Doc No. FRO-TA-0070/REV.4

第11回 特定兼用キャスクの設計の型式証明等に係るヒアリング
(2021年3月10日)

発電用原子炉施設に係る特定機器の設計の型式証明申請 (審査会合コメント回答、設置許可基準規則への適合性)

日立GEニュークリア・エナジー株式会社

配置(i)のPF分布のイメージ図

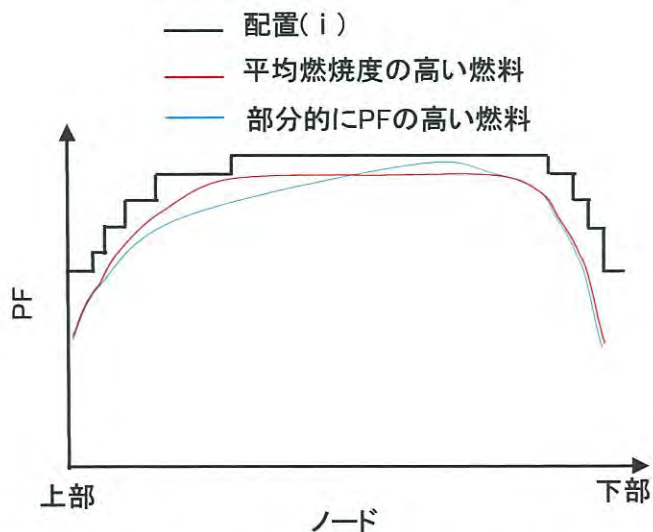
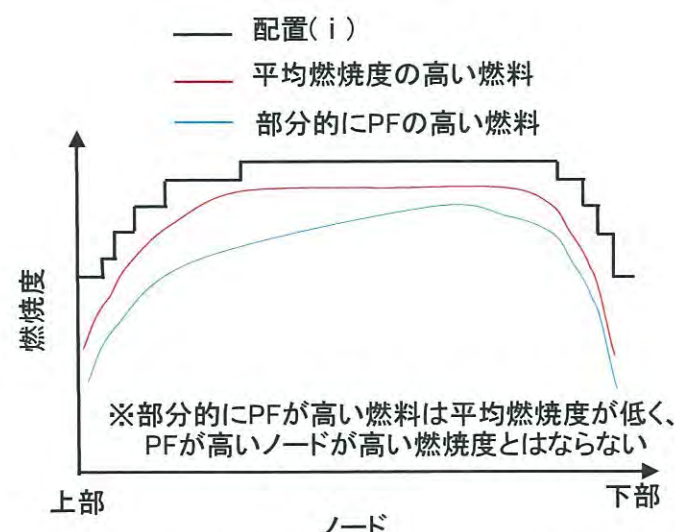
No.	受領日	コメント内容	該当条文	コメント回答	対応状況
10	2020/8/6 審査会合	特定兼用キャスクの評価で示されている使用済燃料体の燃焼度と電力事業者の管理値には、燃焼度計算に用いる計算機プログラムの違いによる差異が生じるため、特定兼用キャスクへの使用済燃料集合体の収納体数等の収納条件検討における、この相違への考慮の考え方を説明すること	第十六条 遮蔽、除熱	使用済燃料の軸方向燃焼度分布は、事業者が炉心解析コードで評価した値である。崩壊熱量、線源強度等を計算する燃焼解析コードでは、入力条件やオプション設定の初期濃縮度、ウラン重量、核データの断面積ライブラリ等において、保守的な崩壊熱量、線源強度になるように設定しているため、入力条件としての燃焼度については、炉心解析コードの計算誤差は入力条件に取り込んでいない。その保守性は確認している。 【詳細は、資料1-4に示す】	次回審査会合 で回答
11	2020/10/5 審査会合	貯蔵時の設置方法②(よこ置き)で使用する貯蔵用緩衝体の説明方針について、貯蔵用緩衝体の評価条件として、輸送用緩衝体の条件を用いる場合には、その適用性について、定量的に説明すること	第四、 十六条	(今後詳細をご説明する)	次回以降の審査 会合で回答予定
12	2020/10/5 審査会合	貯蔵時の設置方法②について、貯蔵用三次蓋及びモニタリングポートカバープレートを有する構造とする場合には、具体的な条件について説明すること	全般	貯蔵時の閉じ込め機能に必要な一次蓋及び二次蓋の取付け用ボルト、シール部に使用する金属ガスケット、輸送時の閉じ込め機能に必要な三次蓋及びモニタリングポートカバープレートの取付け用ボルト、シール部に使用するOリングについては、兼用キャスクの構成機器として分類して申請する。	次回審査会合 で回答
13	2020/10/5 審査会合	蓋部以外の兼用キャスクに使用する部品(金属ガスケット、ボルト等)についても説明すること	全般	一次蓋、二次蓋、三次蓋取付け用のボルト、一次蓋及び二次蓋のシール部に使用する金属ガスケット、三次蓋及びモニタリングポートカバープレートのシール部に使用するOリングについては、兼用キャスクとして分類して申請する。	次回審査会合 で回答

HDP-69BCH(B)型は3つの燃料収納条件を設定している。そのうち、配置(i)、(iii)は、保守的^{*1}に収納条件とする使用済燃料の軸方向燃焼度分布を設定しており、軸方向燃焼度分布の確認は不要である。

一方で、配置(ii)では、使用済燃料プールに保管されている使用済燃料 の軸方向燃焼度分布を調査し、その調査結果から、配置(i)、(iii)よりも合理的に収納できる使用済燃料の軸方向燃焼度分布を設定した。そのため、兼用キャスクへの収納時において、事業者によって軸方向燃焼度分布は確認されるものとした。なお、設定した軸方向燃焼度分布が包含されない使用済燃料については、HDP-69BCH(B)型の収納対象外とする。

注記1*: 各ノードの燃焼度と燃料の平均燃焼度の比(ピーキングファクタ:PF)を取り、その比が大きくなるものを取っている。そのため、燃焼度自体が低いがPFが大きいものは、最大燃焼度にPFを乗じて求めた燃焼度分布は過大に評価される。

○設置方法②で使用する貯蔵用緩衝体の設計成立性の説明方法(1)

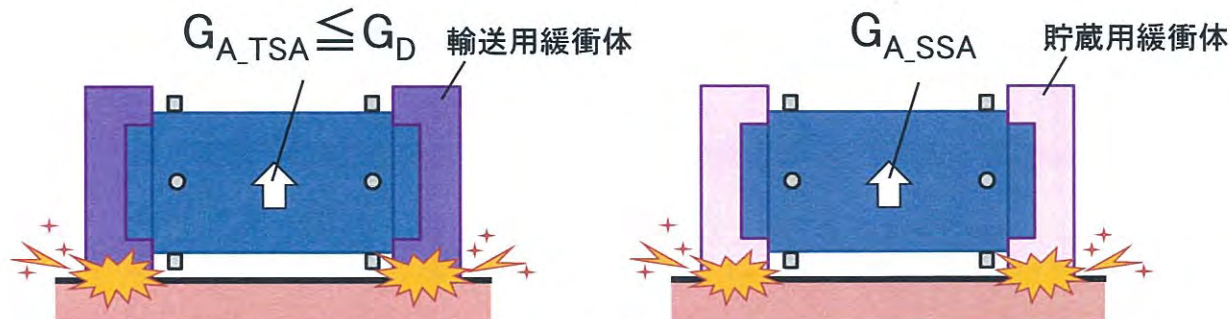
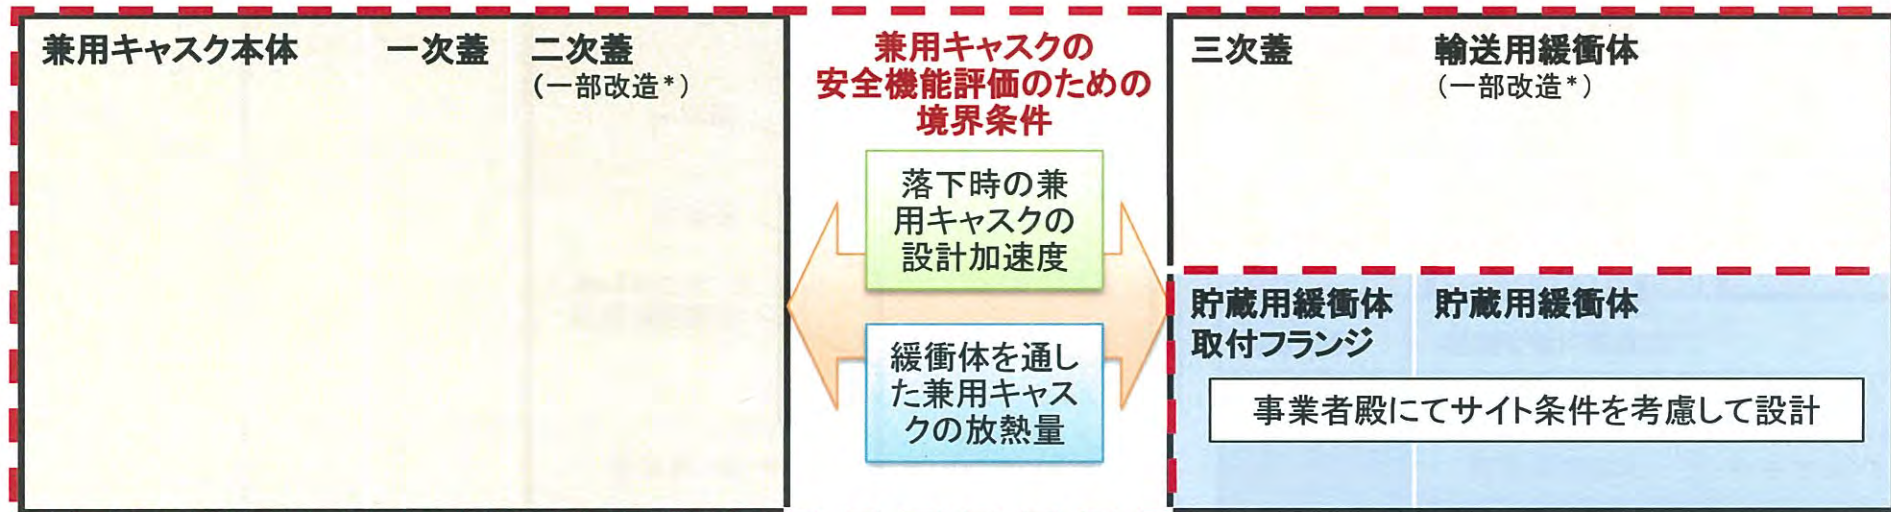
No.	受領日	コメント内容	該当条文	コメント回答	対応状況
14	2020/10/5 審査会合	周辺施設として分類する設備について、貯蔵用三次蓋、輸送用三次蓋等の設備も分類の考え方を再検討し説明すること	全般	輸送用三次蓋は、容器本体と一体となって外運搬時の閉じ込め機能を有することから兼用キャスクとして分類する。一方、貯蔵用緩衝体及び貯蔵用三次蓋については、兼用キャスクに取り付けて耐震機能を達成することから支持構造物と同じ周辺施設として分類する。なお、貯蔵用三次蓋は、閉じ込め機能を有しないため、貯蔵用緩衝体取付用フランジに名称変更する。型式証明申請では、輸送用緩衝体と三次蓋(一部改造)を装着した状態での放熱量、設計加速度を、事業者がサイト条件を考慮した上で貯蔵用緩衝体及び貯蔵用緩衝体取付用フランジを設計する際に満足すべき境界条件として申請する。なお、設置変更許可では設計方針に変更がないこと、設工認申請では、貯蔵用緩衝体及び貯蔵用緩衝体取付用フランジの詳細設計を、事業者からの申請とする。	次回審査会合で回答
15	2020/10/5 審査会合	型式証明で申請する設置方法について、設置方法②及び設置方法⑤(よこ置き)における貯蔵架台の具体的な固定方法を説明すること	全般	(今後詳細をご説明する)	次回以降の審査会合で回答予定
16	2020/10/20 審査会合	臨界等の安全機能に係る評価について、前提としている評価条件の考え方について説明すること。また、過度に保守性を持たせている理由についても説明すること	第十六条	HDP-69BCH(B)型は、収納できる使用済燃料の条件として、燃焼度は上限のみ設定している。臨界防止の観点では、燃焼度の上限値より小さい燃焼度で反応度のピークが存在する。したがって、対象となる使用済燃料の反応度が最も高くなる条件を包絡できる燃料モデルで評価を実施する。また、IAEA輸送規則の要件も踏まえて、十分に保守性のあるモデルで臨界解析を実施する。 【詳細は、資料1-3に示す】	次回審査会合で回答

✓ 緩衝体の放熱量

$$Q_{TSA} \leq Q_{SSA}$$

型式証明では、最も厳しい輸送荷姿の放熱量を貯蔵用緩衝体の条件とする。

設置(変更)許可申請では、緩衝体装着時の放熱量が輸送荷姿以上となる設計とすることを確認いただく。

$$G_{A_SSA} \leq G_D$$

型式証明では、転倒時の衝撃加速度が輸送荷姿での設計加速度*1以下となる設計とする。

詳細な荷重条件に基づいた具体的な評価については、型式指定又は工認で確認いただく。

HDP-69BCH(B)型の型じ込め構造²⁾

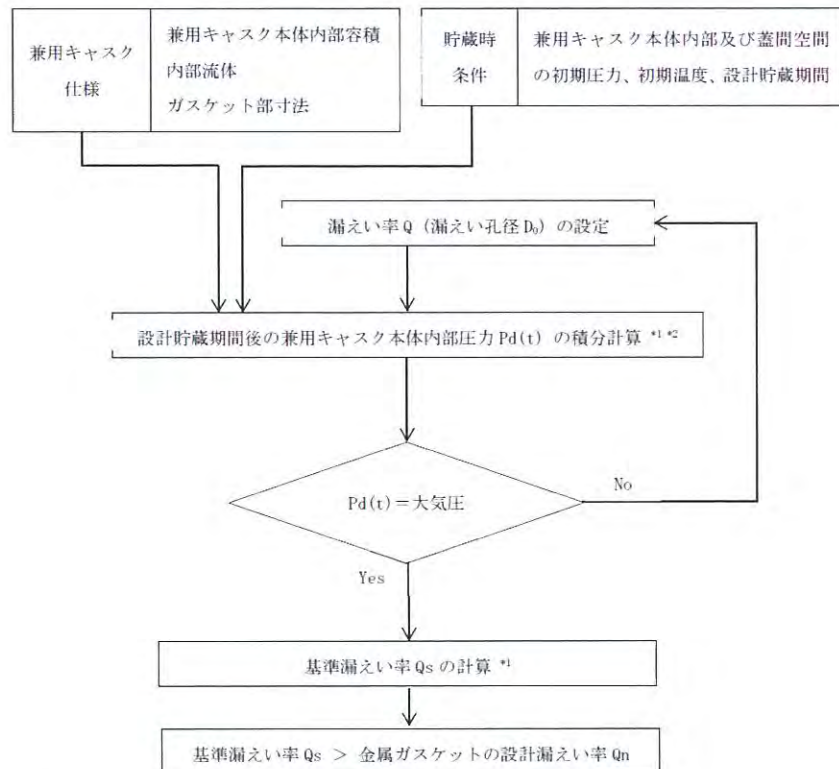
No.	受領日	コメント内容	該当条文	コメント回答	対応状況
17	2020/10/20 審査会合	閉じ込め機能の設計方針について、60年間の設計貯蔵期間経過時の一次蓋と二次蓋間の圧力が大気圧まで低下すると設定している理由を説明すること。また、閉じ込め監視機能の成立性について説明すること	第十六条	一次蓋と二次蓋の蓋間の圧力を測定する圧力センサを設置できる設計とすることにより閉じ込め機能を監視する。蓋間の容積は、兼用キャスク内部の容積より十分に小さく、一次蓋から漏えいが生じ、蓋間圧力が大気圧まで低下しても、兼用キャスク内部の圧力は大気圧を超えることはない。仮に蓋間の圧力が低下した場合には、再充填することで、蓋間圧力は大気圧以上に回復できる設計としている。兼用キャスク内部が負圧を維持できるように、使用する金属ガスケットが確保可能な密封性能(金属ガスケットの設計漏えい率)は、設計貯蔵期間経過後も大気圧以下であるものとする。 【詳細は、資料1-6に示す】	次回審査会合で 回答予定
18	2020/10/20 審査会合	緩衝体の経年変化の影響を考慮しても特定兼用キャスクの基準適合性を確保できるとする設計方針について、申請範囲の再整理結果を踏まえて、考え方を説明すること	第十六条	(今後詳細をご説明する)	次回以降の審査 会合で回答予定

- 二次蓋に一次蓋と二次蓋の蓋間圧力を測定する圧力センサを設置できる構造とすることにより、閉じ込め機能を監視する設計としている。蓋間の容積は、兼用キャスク内部の容積より十分に小さく、仮に一次蓋から漏えいが生じ、蓋間圧力が大気圧まで低下しても、兼用キャスク内部の圧力は大気圧を超えることはない。また、蓋間圧力が低下した場合には、ヘリウムガスを再充填することで、蓋間圧力は大気圧以上に回復できる設計としている。
